ИНФОРМАЦИЯ О КОНСТРУКТИВНЫХ ИЗМЕНЕНИЯХ  
INFORMATION ABOUT DESIGN MODIFICATIONS

Замена клапана приоритета на кран реверса  
Replacement of the priority valve with the reverse cock

Бюллетень №  
Bulletin №  
8-2007

МОДЕЛЬ TRACTOR MODELS	БЕЛАРУС-2522ДВ/3022ДВ BELARUS-2522DV/3022DV		
№ ТРАКТОРОВ TRACTOR SER. №			
№ ДИЗЕЛЯ DIESEL SER. №

Гидрообъемное рулевое управление тракторов БЕЛАРУС-2522ДВ/3022ДВ с краном реверса.  
Hydrostatic power steering of the BELARUS-2522DV/ 3022DV tractors with reverse cock.

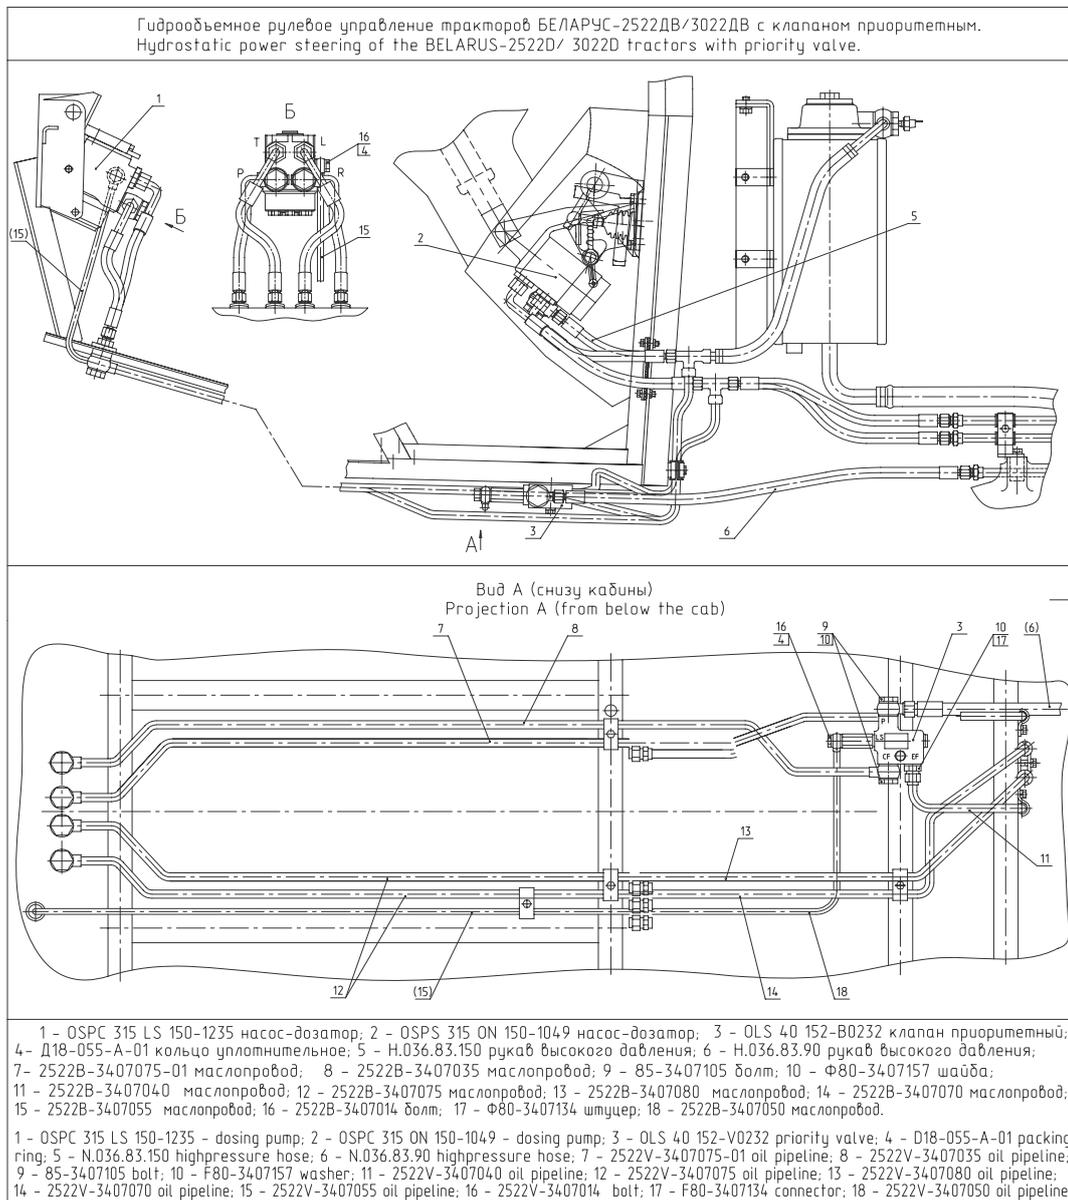
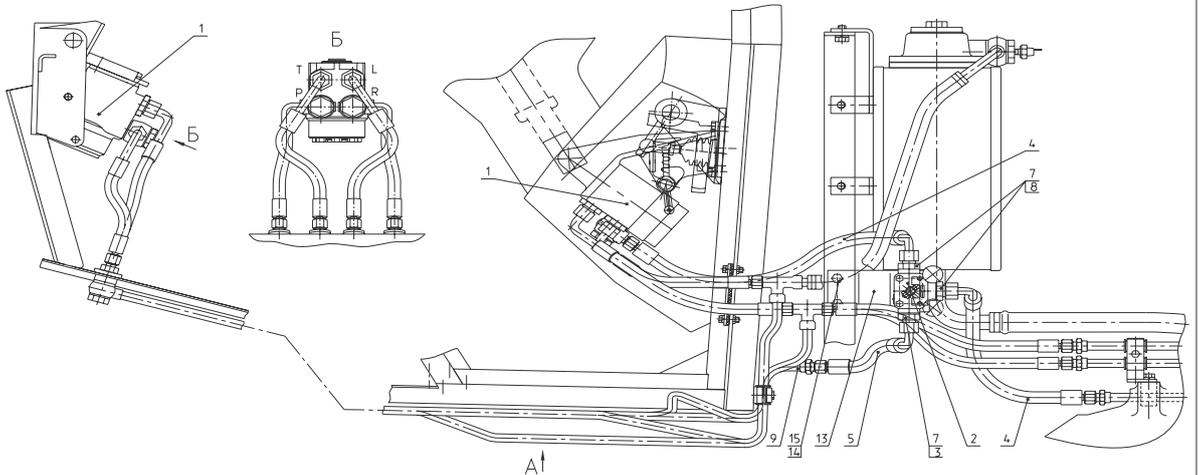
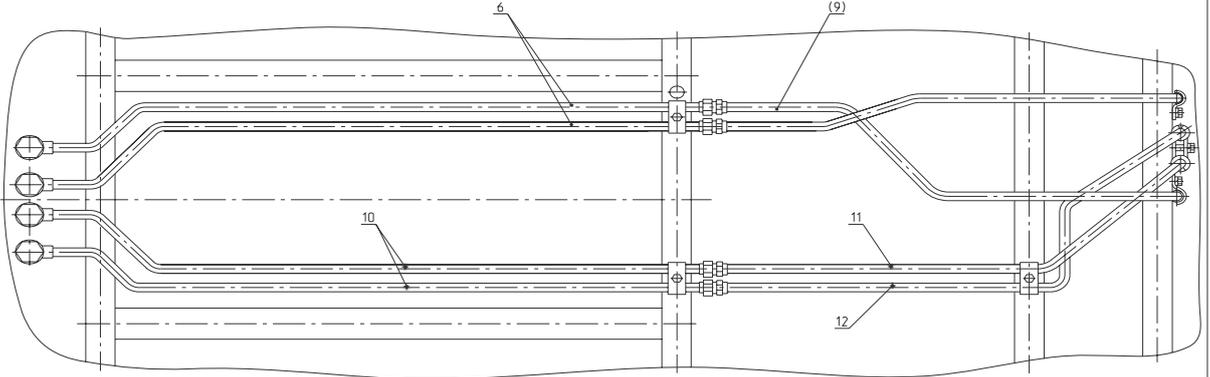
С целью снижения шума и нагрева масла произведена замена клапана приоритета на кран реверса. The replacement of the priority valve with the reverse cock is performed in order to reduce noise and oil heating.

1 - OSPC 315 ON 150-1049 насос-дозатор; 2 - 1221В-3407150 кран реверса; 3 - 40-4607038-А-01 шайба; 4 - 1522В-3407100-07 рукав высокого давления; 5 - 1522В-3407100-06 рукав высокого давления; 6 - 3022В-3407075-01 маслопровод; 7 - 70-1405089 штуцер ввертный; 8 - 017-021-25-1-4 кольцо; 9 - 3022В-3407090 маслопровод; 10 - 3022В-3407075 маслопровод; 11 - 3022В-3407080 маслопровод; 12 - 3022В-3407070 маслопровод; 13 - 3022В-3407018 кронштейн; 14 - 10 ОТ шайба; 15 - М10-6gx20.88.35.019 болт.

1 - OSPC 315 ON 150-1049 - dosing pump; 2 - 1221V-3407150 reverse cock; 3 - 40-4607038-A-01 washer; 4 - 1522V-3407100-07 high-pressure hose; 5 - 1522V-3407100-06 high-pressure hose; 6 - 3022V-3407075-01 oil pipeline; 7 - 70-1405089 screw-in connector; 8 - 017-021-25-1-4 ring; 9 - 3022V-3407090 oil pipeline; 10 - 3022V-3407075 oil pipeline; 11 - 3022V-3407080 oil pipeline; 12 - 3022V-3407070 oil pipeline; 13 - 3022V-3407018 bracket; 14 - 10 OT washer; 15 - M10-6gx20.88.35.019 bolt.
